Serviceinformation:

Bezeichnung: AT – Servopumpe | Artikel Nr.: STSP099B, STSP099BXSET

BMW / PUMA Maßnahme AG 4690692-05:

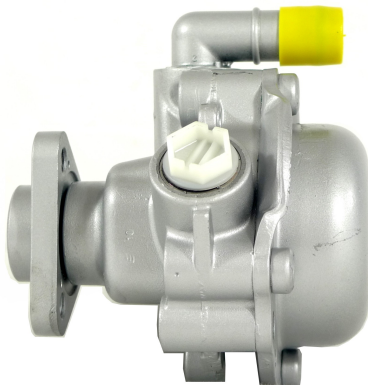
Bei der Umrüstung der LUK LF20- auf LUK LF30 Servopumpe ist ebenfalls der Austausch von dem Zulauf-Hydraulikschlauch notwendig.

Dieser ist fahrzeugspezifisch und kann direkt bei einem BMW-Vertragshändler bezogen werden.

LF20 / STSP036B
nicht mehr lieferbar

LF30 / STSP099B
